検査の独立性について

2020年11月5日の面談で提示した資料 H-20146 において示した検査の独立性について、コメントを踏まえ見直しを検討した。

図1 体制図(分析・検査設備の使用前検査等を行う体制)

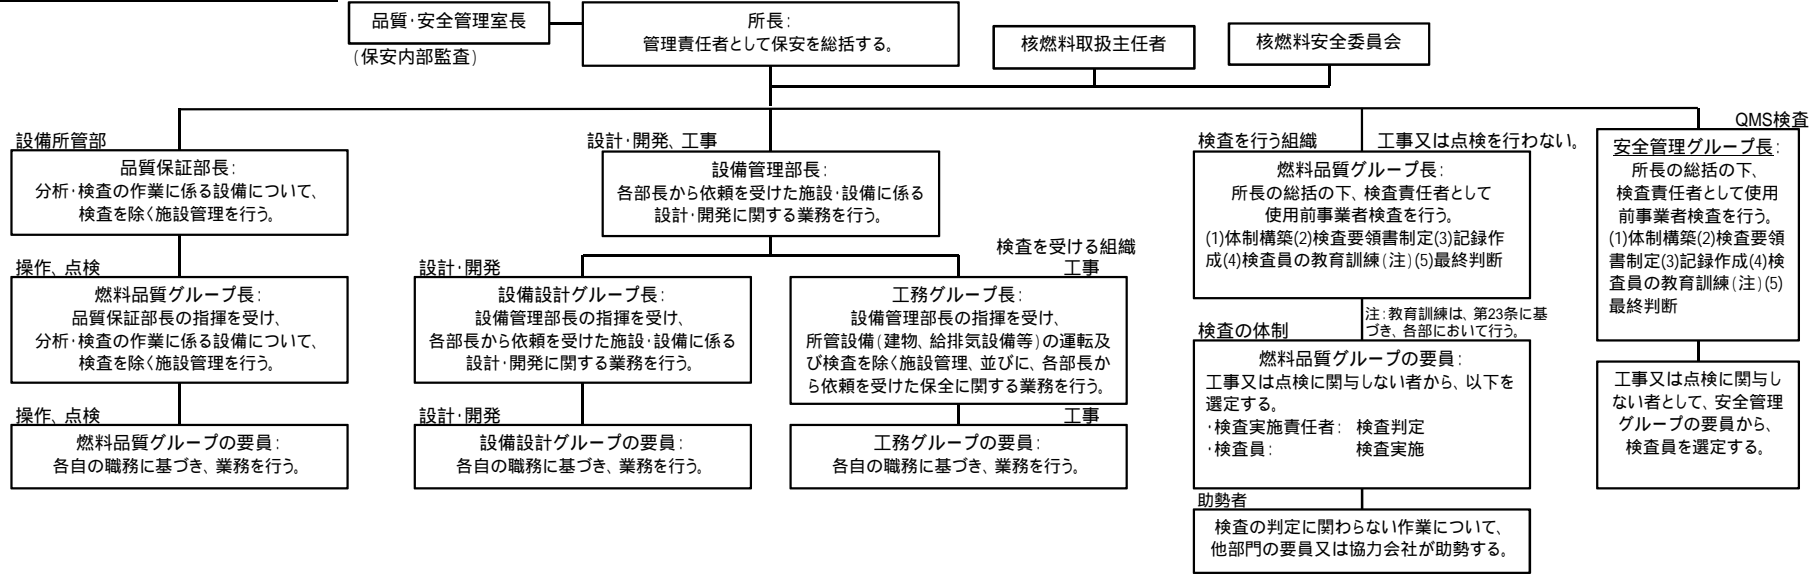
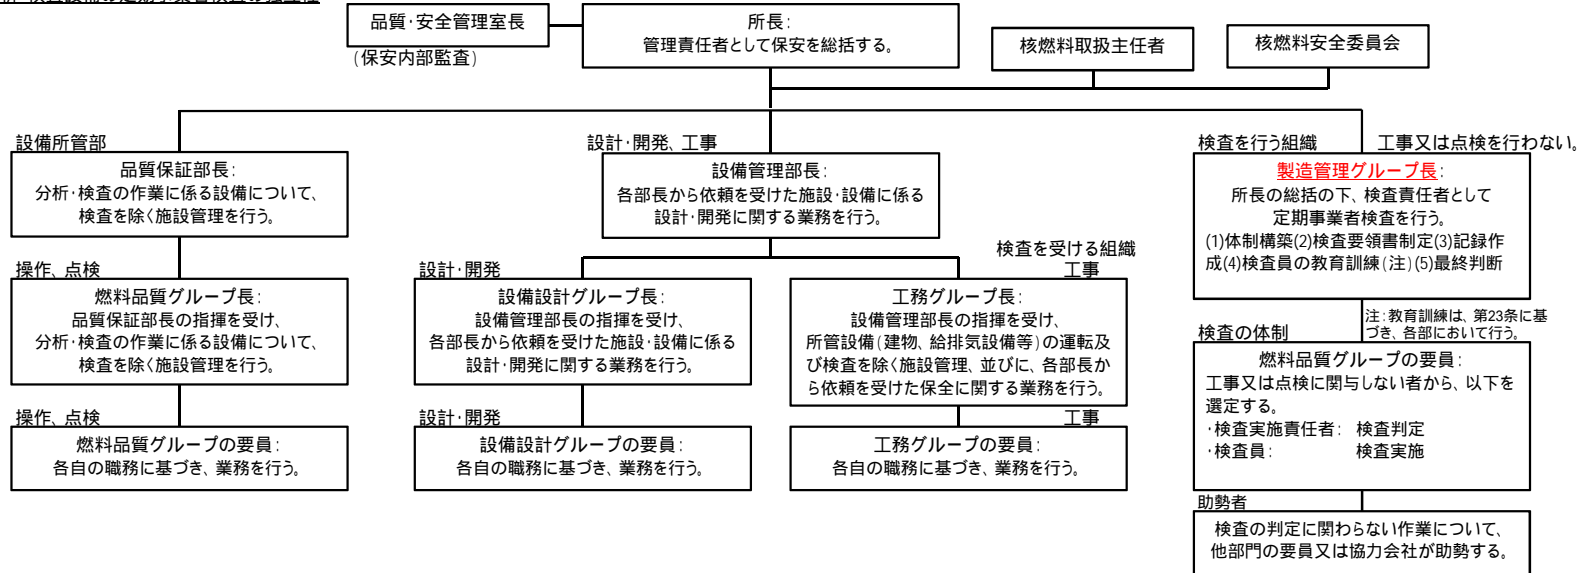
図 1、図 3 及び図 4 の使用前事業者検査では、設備を所管する部門が検査を行う体制としているが、検査の後に運転に移り点検を行っていくものであることから、設備を所管する部門と工事部門を異なるグループとしていることで、検査の独立性を確保している。図 2 及び図 5 の使用前事業者検査では、見直し前から設備を所管する部門と異なる部門のグループ長を検査責任者とするとしており、検査の独立性を確保している。

一方、定期事業者検査では、見直し前は設備を所管する部門が検査を行う体制とし、検査責任者である当該のグループ長は工事又は点検を行わないことで独立性を担保するものと考えていた。しかし、検査の後に運転に移り点検等を行い、その後に定期事業者検査を行うものであることを踏まえて、図 1 から図 5 のいずれにおいても、設備を所管する部門と異なる部門のグループ長を検査責任者とするすることで、検査の独立性の程度を高めるよう、見直したものである。
